改善箇所説明図

[燃料配管レイアウト]

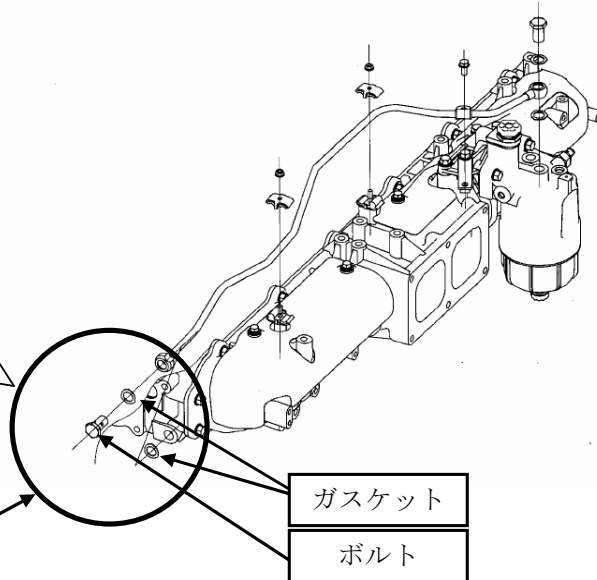
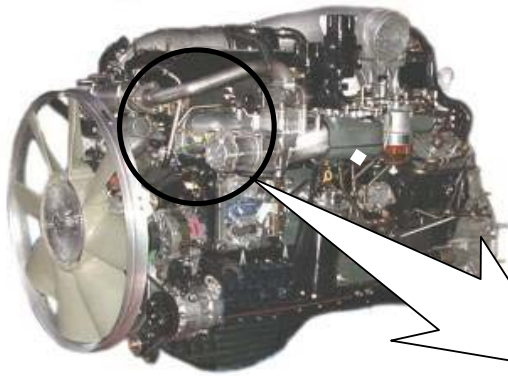
基準不適合発生箇所

エンジン燃料低圧配管用コネクタ部のガスケットの材質が不適切なため、取付けボルト締付け時に、ガスケットの表面に微細な亀裂が生じることがある。そのため、そのまま使用を続けると、亀裂が進行し、当該コネクタ部より燃料が漏れるおそれがある。

改善の内容

全車両、当該ガスケット及び取付けボルトを対策品と交換し、規定トルクで締付ける。

識別：燃料フィルタ上部に白色ペイントを塗布する。
